PREDLOG STALIŠČ DO PRIPOMB NA DOPOLNJEN OSNUTEK OBČINSKEGA PODROBNEGA PROSTORSKEGA NAČRTA ZA STANOVANJSKO SOSESKO LADA

V času javne razgrnitve dopolnjenega osnutka Občinskega podrobnega prostorskega načrta za stanovanjsko sosesko Lada, ki je trajala od 11.09.2024 do 14.10.2024 so bile podane spodaj navedene pripombe oziroma predlogi. Pripombe v drugem delu dokumenta so povzete iz javne obravnave, ki se je odvijala 25.9.2024, v dvorani 1. nadstropja občinske stavbe (Trg Ivana Roba 3a, 5290 Šempeter pri Gorici) s pričetkom ob 17. uri.

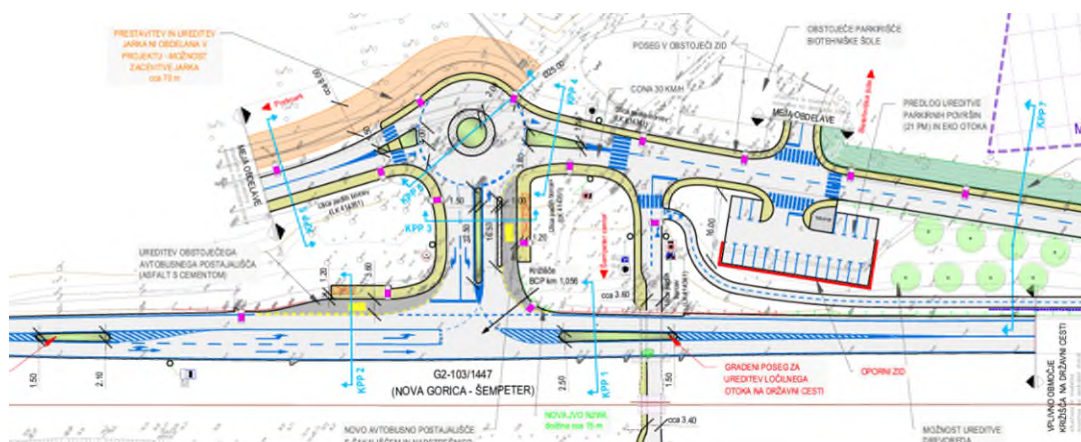
Podanih je bilo več pripomb, ki se nanašajo na načrtovano prometno infrastrukturo oziroma priključevanje širšega območja na obvoznico in dostop do centra Šempetra. Podajajo nestrinjanje s predlagano prometno ureditvijo, saj menijo, da je načrtovano krožišče premajhno kot tudi da postavitve nove avtobusne postaje ne bo rešila pereče prometne problematike. Načrtovana lokacija avtobusne postaje je v primeru dveh hkratnih avtobusov nepregledna iz smeri Bazare proti Rožni dolini. Predlaga se izvedba »turbo krožišča«, izvoz do bolnišnice preko železniške proge, razširitev podvoza pod železnico, umestitev avtobusne postaje na obstoječem gramoznem parkirišču ipd.

Pripomba se ne nanaša neposredno na območje urejanja z OPPN za stanovanjsko sosesko Lada, ampak na stanje prometa na širšem območju Šempetra ob soseski (predvsem Podmark) ter vpliv stanovanjske soseske nanj.
